凍結乾燥器 モデルチェンジ情報

主な変更点

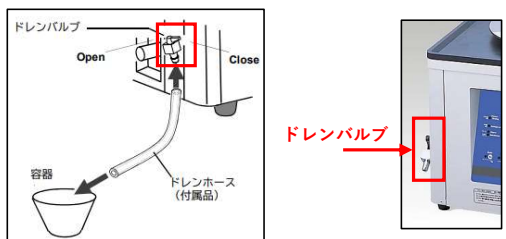
- ・制御基板・操作パネル部の変更
- ・改正RoHS2対応
- ・内部配管、パッキンの材質変更
- ・ノンフロン冷媒 (R290) 採用

旧モデル
品番	2-8102-01
型式	FDU-12AS
温度・圧力値表示部	7セグLED 
冷凍機・冷媒	空冷式 出力450W・R507A
GWP値	3,990
内部配管	天然ゴム製 真空ホース
トラップパッキン材質	クロロブレンゴム (黒)
RoHS対応	未対応
ドレンバルブ	あり 
外寸法・質量	450W×420D×440H・38kg

新モデル
	2-8102-21
	FDM-10AS
	3.4インチLCD 
	空冷式 出力450W・R290
	3
	ポリオレフィン系エラストマー製真空ホース
	シリコンゴム (グレー)
	RoHS2 対応
ドレンバルブ	なし 
	450W×420D×460H・38kg

- ・組み合わせオプションは変更なし
- ・除湿量や冷却温度等の基本性能に変更なし

※設置場所の床面積規制は2㎡以上になります。
